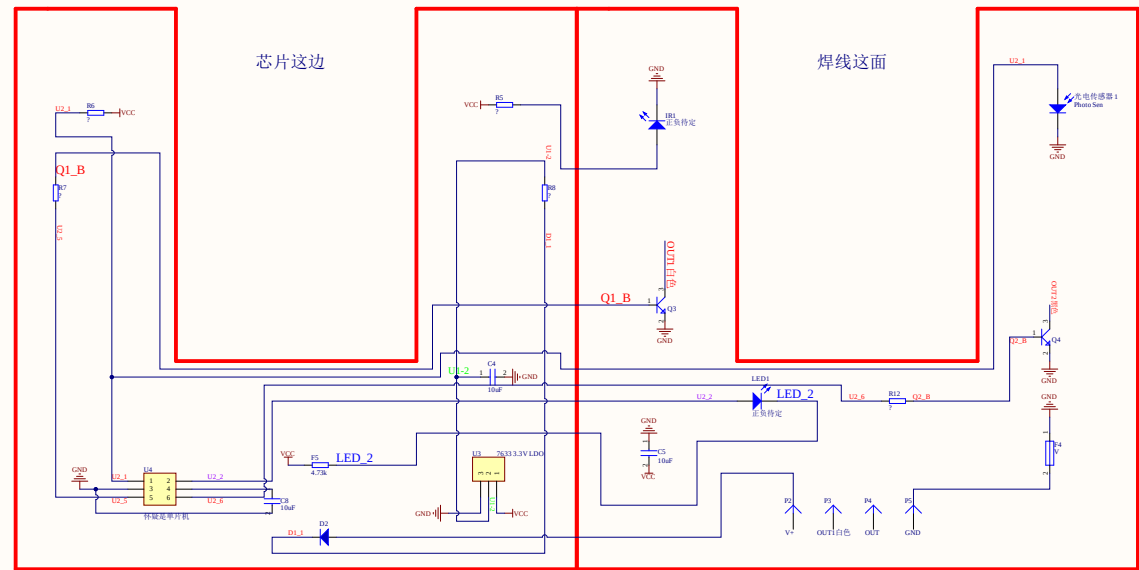
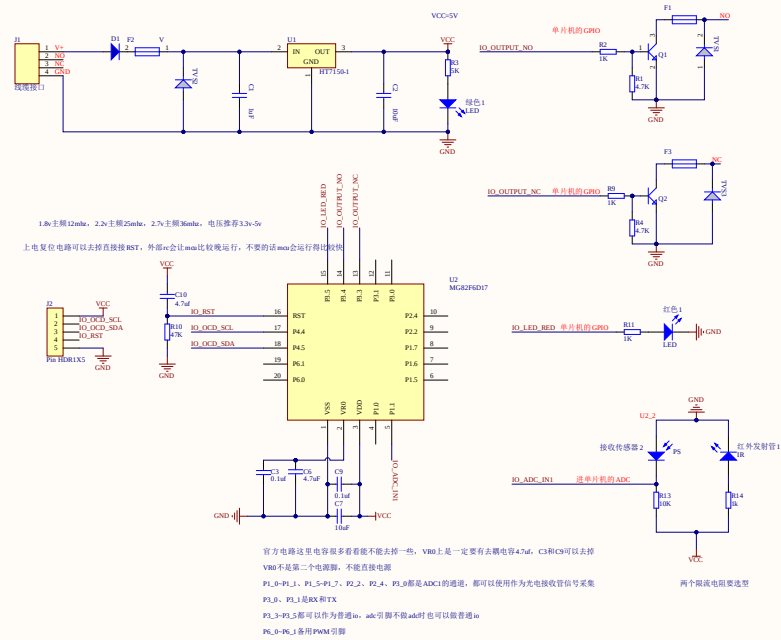
如果板子空间不够，可以去掉R4、R1，然后再去掉F1和F3

TVS和三极管必须根据外部电压选型，Q1、Q2发射极和GND之间多画了一个电阻可能会抬高低电平，电流过大可能会发热
